01202302, Vadbrue 2 masseuttak - detaljreguleringsplan. Sluttbehandling

Saksnr.	Utvalg	Møtedato
58/25	Hovedutvalg for plan og utvikling	22.09.2025
64/25	Kommunestyret	09.10.2025

Kommunedirektørens innstilling

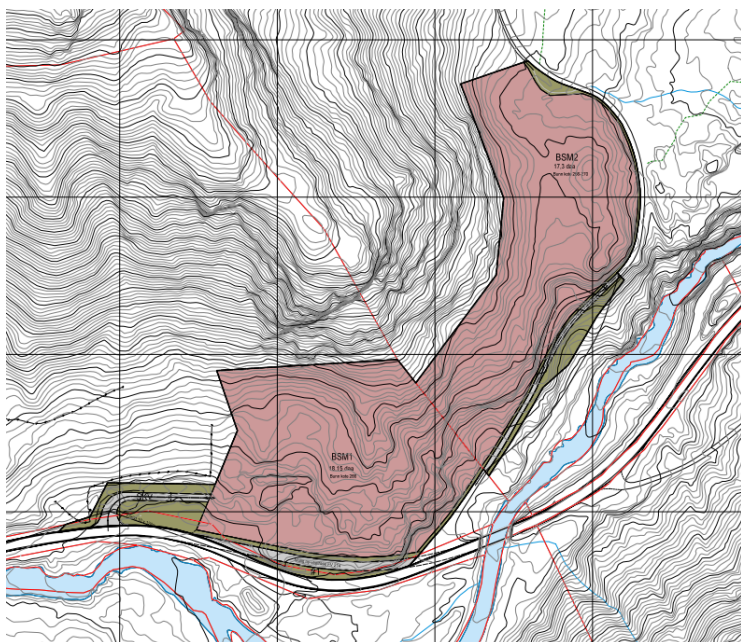
Reguleringsforslaget hadde først en foreslått utvidelse på ca. 42 daa som vist med lyserød farge til venstre på kartskissen nedenfor. Etter innspill og politisk vurdering ble området innskrenket, slik at forslaget som ble lagt på høring ble det område som er vist med lyseblått nedenfor (27 daa).

For å imøtegå innsigelsene til Statsforvalteren og lokale innspill fremmes det nå en revidert reguleringsplan hvor utvidelsesområdet bruker eksisterende traktorvei som avgrensning. Dette minsker ulempene av uttaket betraktelig, men betyr også at utvidelsen da bare blir ca. 17 daa og at bruddets levetid vil bli kraftig redusert.

Avgrensning ved eksisterende vei til Bringenatten er en stor reduksjon i forhold til det opprinnelig omsøkte areal og ønsket fra oppdragsgiver.

Figur 3. Forslag til revidert plankart

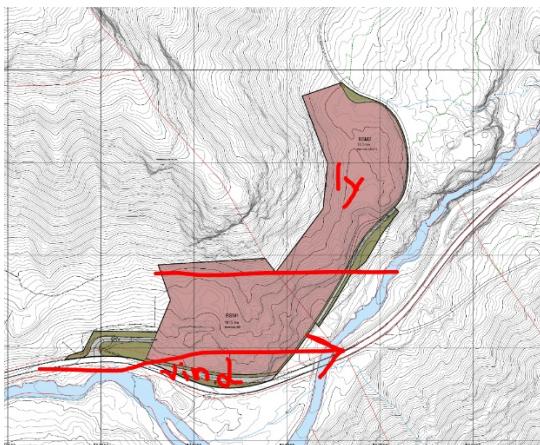
Endringer i plankart

Plankart endres som vist i figur 3. i saksfremlegget ovenfor.

Figur 4. Utvidelsen og vindretning

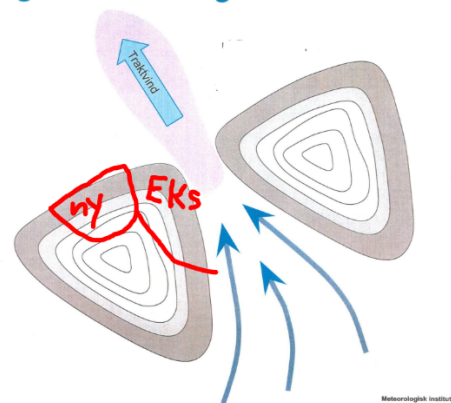
Magne Gullingsrud: planen tar ikke hensyn til støv som fraktes med vinden fra masseuttaket til Nesbyen sentrum.

Kommentar: administrasjonen anbefaler at følgende krav tas med i planbestemmelser for å begrense forstøvning av områder rundt masseuttaket:

- Vanning skal brukes i tørre perioder for å begrense støv fra uttaket.
- Driftsplan skal inneholde rutiner for håndtering av støv, inkludert renhold av maskiner og utstyr, samt kontroll- og rapporteringssystem.
- Ved lagring av masser skal det tas hensyn til vind.

Etter hvert som uttaket utvides nordover vil lagring kunne foregå på areal som er mer i ly for den fremherskende vindretning gjennom Rukkedalen. Se figur nedenfor.
